Cliente Comune di Monticelli d'Ongina (PC)

Oggetto Controdeduzioni alle osservazioni presentate nell'ambito dell'iter approvativo del provvedimento di classificazione acustica comunale

Ordine Determina 607 Prot. Servizio Tecnico 2883 del 28-02-06; prot. CESI: A6005108 (L41138V)

Data 27/08/2007

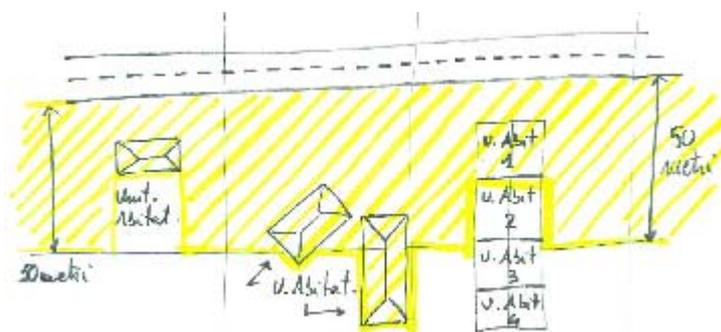
Osservazione ARPA n.3

ARPA, premettendo difficoltà nell'interpretazione della DGRER, chiede che, all'interno del perimetro urbanizzato, i "primi fronti edificati" rispetto all'infrastruttura viaria ricompresi nelle relative aree prospicienti, siano costituiti dalle unità abitative definite catastalmente.

La legge prevede di inglobare in dette aree solo il primo fronte edificato⁴ in quanto esso costituisce uno schermo a protezione dei fronti retrostanti, i quali risultano meno sollecitati dal punto di vista acustico e quindi attribuibili ad una classe inferiore rispetto a quella dell'infrastruttura viaria.

Per quanto riguarda la definizione dei confini delle aree prospicienti le infrastrutture viarie nelle zone libere da costruzioni comprese tra due fronti edificati, si considera una fascia di ampiezza 50 m.

Il raccordo tra gli edifici avviene mediante il passaggio alla distanza fissa massima consentita di 50 m; ne risulta una struttura segmentata dall'ampiezza variabile che, pur non rispondendo alle reali modalità di decadimento del rumore, ne consente una conformazione definita univocamente e migliora la leggibilità della rappresentazione grafica.

Lo schema a lato riporta i criteri per la definizione dell'estensione delle aree prospicienti (tratteggiato di colore giallo) all'interno del territorio urbanizzato, con riferimento alle unità abitative.

⁴ Ai fini del presente documento, il primo fronte edificato deve intendersi costituito dall'unità abitativa più esposta; ciò vale anche nel caso in cui l'unità abitativa intersechi il limite dei 50 m.
